Проект пересмотренного Международного стандарта для систем обнаружения и отслеживания судов на внутренних водных путях (VTT) (Резолюция № 63)

Добавление

Представлено Председателем Группы экспертов VTT¹

2. Изменения к существующему тексту Резолюции № 63 выделены жирным шрифтом в случае новых положений или зачеркиванием в случае исключенных элементов.

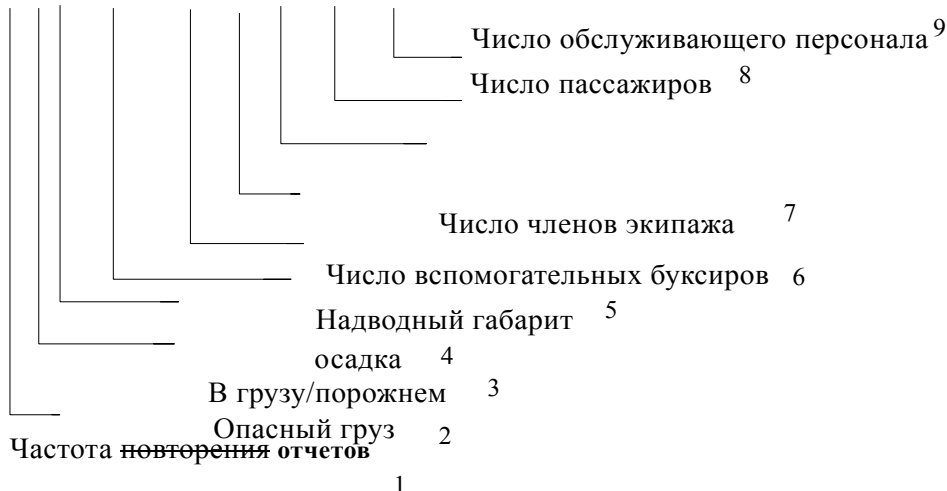
Примечание 5 Качество информации о пути судна 1 = ~~high~~ **высокое** или 0 = низкое
